玄海原子力発電所第3号機及び第4号機  
緊急時対策棟設置工事に係る  
設計及び工事計画認可申請について

九州電力株式会社

2021年3月16日

○ 前回審査会合(2020/12/3)にてご指摘いただいた事項及びその後のヒアリングにて事実確認いただいた事項のうち、ご説明が必要と判断した以下の内容について説明する。

## ① 屋外地下エリア（燃料エリア）における溢水防護の設計方針について（2／2）

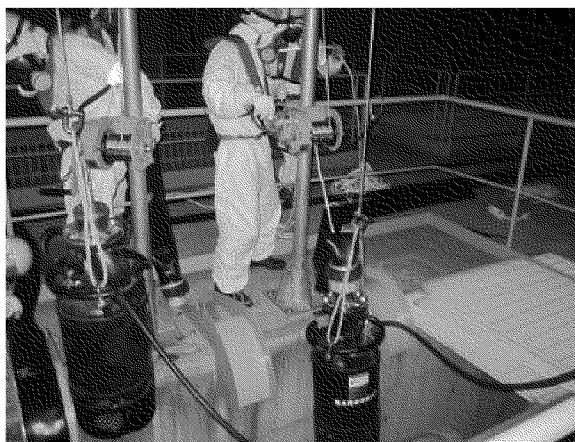
- 緊急時対策棟用湧水サンプンプについては、緊急時対策所機能を確保するために必要な設備の配置設計や運用性等の全体配置設計を考慮して、緊急時対策棟屋外地下エリア（燃料設備）に配置することとしている。
- 川内緊急時対策棟においては、溢水防護上の観点から壁に貫通部を設けない設計としていたが、玄海緊急時対策棟においては、施工範囲拡張（ケーブル・ダクト長、貫通部数）に伴う作業性や保守範囲の増加による影響等を踏まえ、安全面への対策等を総合的に判断し、湧水サンプンプ設置区画の壁に貫通部を設けてケーブル、ダクト等のルート最適化を図る設計とする。

- 基準地震動Ssに対して耐震性を有する100%容量の湧水サンプポンプを2台（うち1台は予備）設置し、地下水を処理することにより防護すべき設備が機能を損なうおそれがない設計とする。
- 緊急時対策棟用湧水サンプポンプは、通常時は非常用母線から給電し、外部電源喪失時には、ディーゼル発電機を給電元とする。非常用母線からの給電喪失時は、緊急時対策所用発電機から給電する。
- 緊急時対策棟用湧水サンプポンプについては、既設の湧水サンプポンプと同様に浸水防護施設として取り扱う。  
（詳細設計を設計及び工事計画認可申請書添付資料6-5「浸水防護施設の詳細設計」に記載）

→上記の内容については、補正にて記載の充実化を図る。

地質断面図（緊急時対策棟設置位置： $Y_M$ - $Y_M'$  断面）

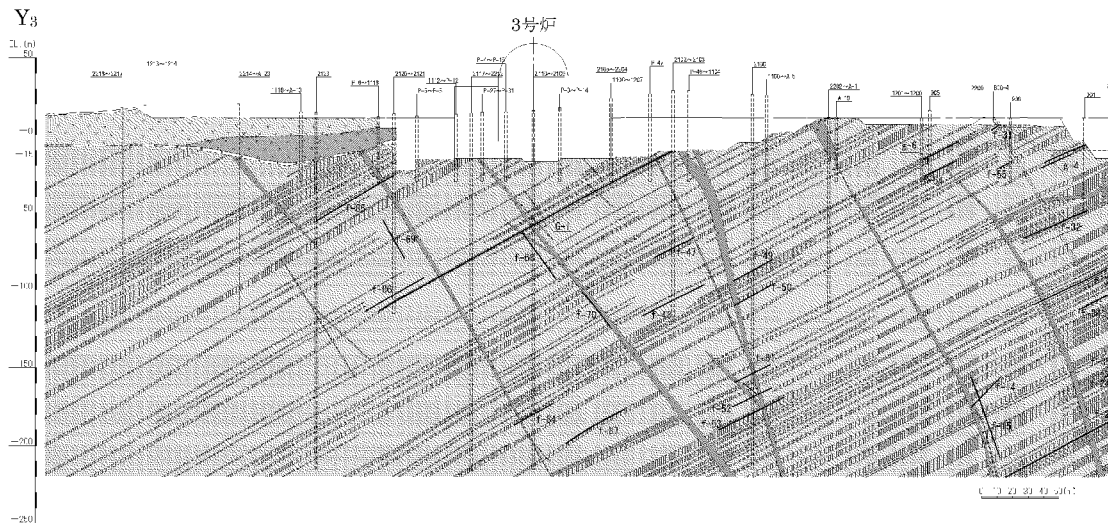
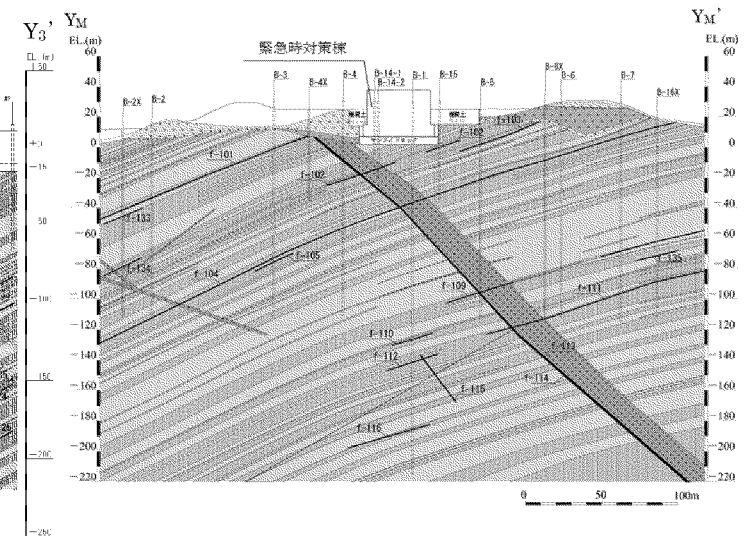
②他プラントでの審査実績を踏まえた記載内容の充実のため、地質断面図及び耐震安全性評価における地下水位の設定方針を追加する。

○発電用原子炉施設設置位置及び緊急時対策棟設置位置の地質断面図を下図に示す。

- 緊急時対策棟設置位置の地質は、発電用原子炉施設設置位置と同様に、佐世保層群（砂岩及び頁岩の互層）を主に基盤としている。

図1：緊急時対策所用発電機車

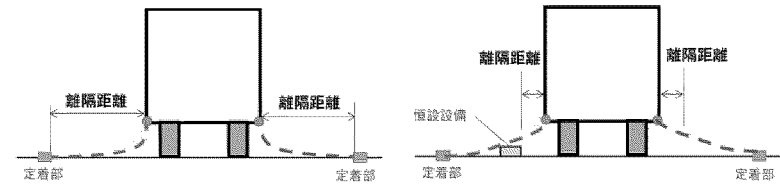
※2 離隔距離の設定方法は、悪影響防止の観点から踏まえ、他の設備に干渉しない範囲で設定するために、以下の通りとする。

・固縛対象物から最も近い設備（固縛装置の定着部や恒設設備）までの距離を離隔距離として設定する（図1,2を参照）。

→ 上記、離隔距離の設定方法等について、補正にて記載の充実化を図る。
